Autorité environnementale

Avis délibéré de l’Autorité environnementale sur l’extension de la ligne 1 du tramway vers la gare de Montpellier Sud de France (34)

n°Ae : 2019-95

Figure 2 : Plan des aménagements hydrauliques dans le schéma du Nègue-Cats (source : Dossier – figure 92 de l'étude d'impact)

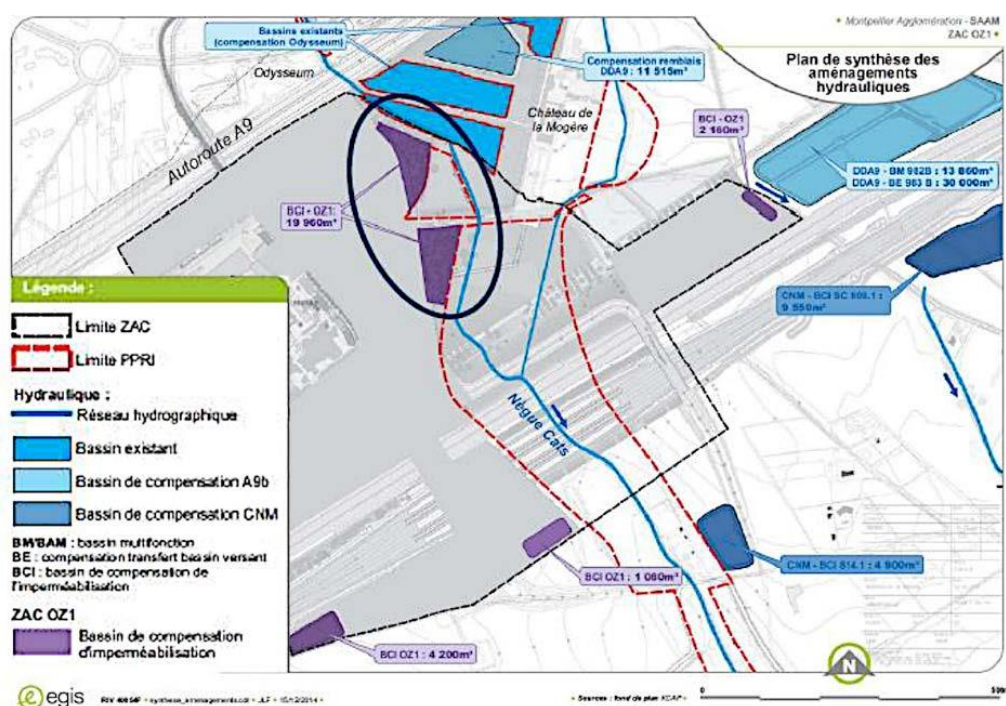
Les bassins de rétention afférents seraient installés au niveau d'Odysseum dans le futur parc du Nègue-Cats, et au sud du CNM. Le schéma présenté à l'appui de ces explications (cf. figure 2) s'avère être une troisième version du plan d'aménagements hydrauliques du secteur. Comme les deux premiers, ce plan n'est pas daté.

L'Ae recommande de fournir le plan en vigueur des aménagements hydrauliques du projet d'ensemble et de l'A9b (ou dédoublement de l'A9), ainsi que son état de réalisation (ce qui est réalisé, ce qui est en cours et le calendrier de réalisation des autres aménagements projetés), en justifiant ses évolutions potentielles.
